Znak sprawy: ZP.271.13.2023

**Dot. Postępowania o udzielenie zamówienia publicznego pn. Budowa Parku Rzecznego w miejscowości Niedźwiedź w Gminie Niedźwiedź dz. ew. nr 1117/13, znak sprawy ZP.271.13.2023**

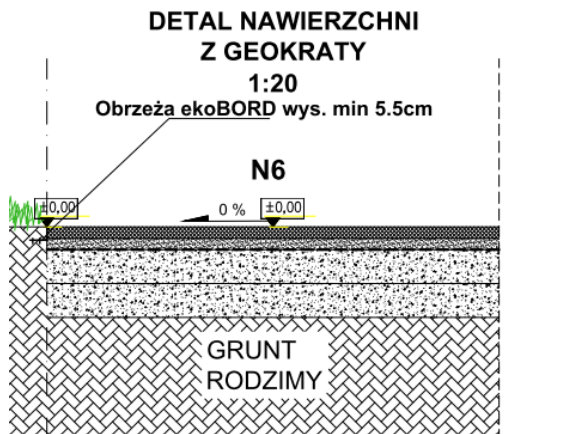
Zakres Nawierzchnia z geokraty

Brak w przedmiarze kruszywa 50 cm , geowłókniny , kruszywa 10 cm (jest 15 z przekroju ma być 25 cm) , dla nawierzchni z geokraty – proszę o dodanie pozycji. + wykop + wywóz utylizacja.

**Odpowiedź: Podbudowa została wykonana w pierwszym etapie jako prace przygotowawcze przez Zamawiającego, zgodnie z opisem warstwa wyłącznie do zagęszczenia, nie ma utylizacji i wywozu.**

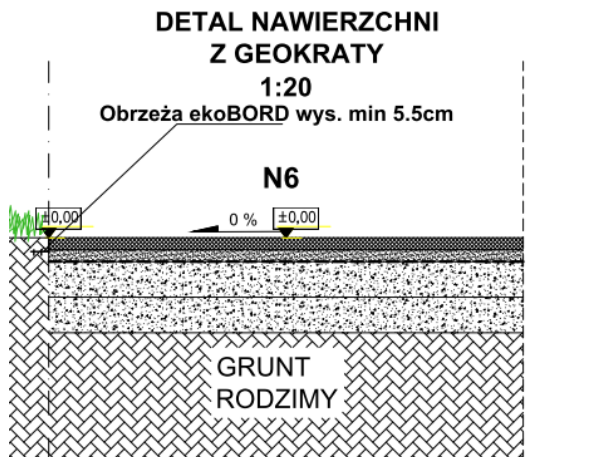
Brak w przedmiarze robot pozycji na Ekobord przy nawierzchni z geokraty – proszę o dodanie pozycji.

**Odpowiedź: Zamawiający udostępni poprawiony przedmiar.**

N1	Nawierzchnia
4 cm	warstwa ścierna - AC 8 S 50/70
4 cm	warstwa wiążąca - AC 11 W 50/70
20 cm	podbudowa zasadnicza z kruszywa łamanego fr. 0/31,5mm,
20 cm	podbudowa pomocnicza z kruszywa naturalnego fr. 31,5/63mm
20 cm	piasek stabilizowany cementem $R_m=2,5\text{MPa}$
68 cm	SUMA

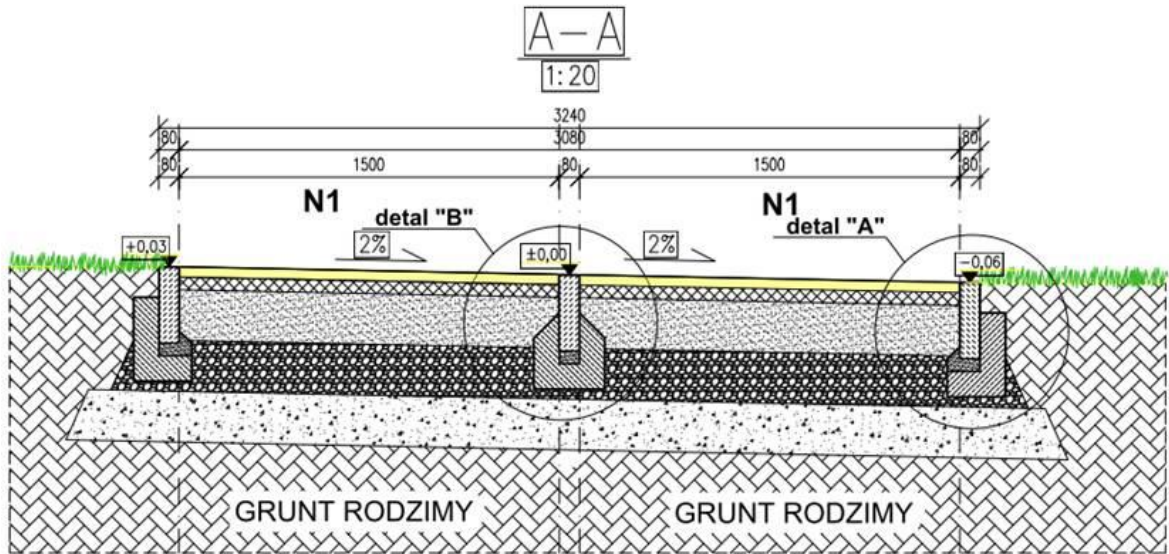
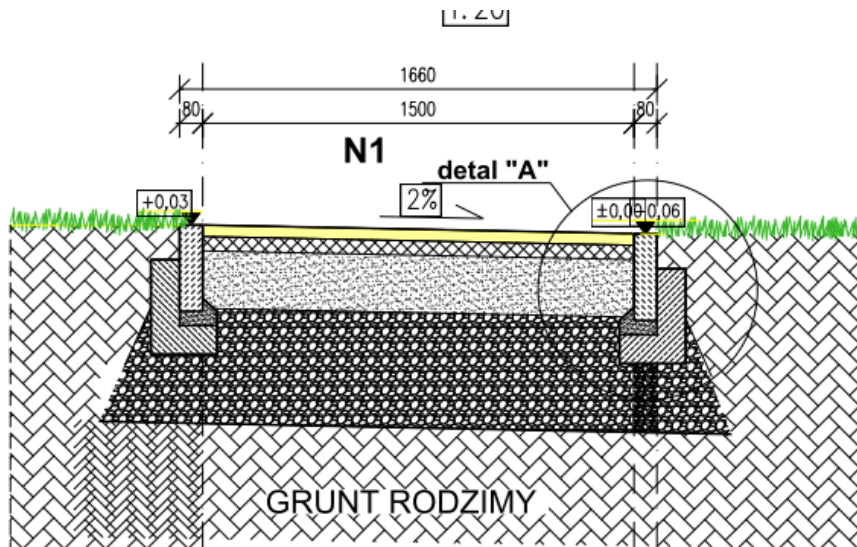
Między przedmiarem robót, a przekrojami są różnice. Proszę o wyjaśnienia-ewentualnie korektę przedmiaru robót.

**Odpowiedź: Zamawiający udostępni poprawiony przedmiar.**

N7	Nawierzchnia z kostki typu hydro fuga - strefa FOOD TRACK
8 cm	kostka typu hydro fuga
4 cm	podsyпка cementowo-piaskowa 1:4
20 cm	podbudowa zasadnicza z kruszywa łamanego 0/31,5mm, C90/3, E2≥160MPa
25 cm	podbudowa pomocnicza z kruszywa naturalnego,
57 cm	SUMA

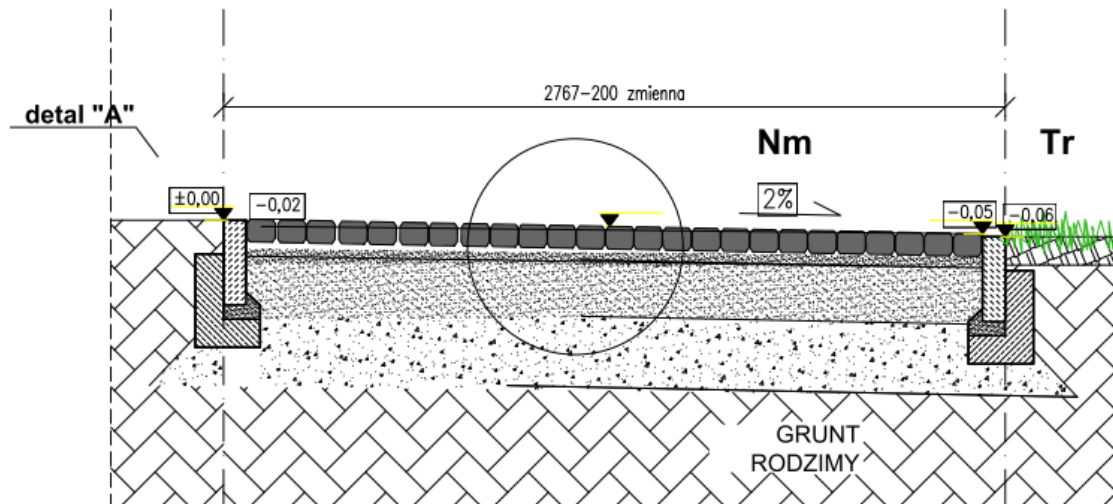
Nawierzchnia chodnika. Proszę o uzupełnienie przedmiaru robót- dotyczy grubości konstrukcji kruszywa, +wykop, wywóz i utylizacja

**Odpowiedź:** Wyjaśnia się iż w ramach prac przygotowawczych Zamawiający wykonał własnym staraniem 50cm warstwę z kruszywa stabilizującego, w ramach przedmiotowego zadania należy uwzględnić zagęszczenie przedmiotowej podbudowy. Tym samym w przedmiarze robót nie uwzględnia się korytowania ani utylizacji materiału z korytowania.
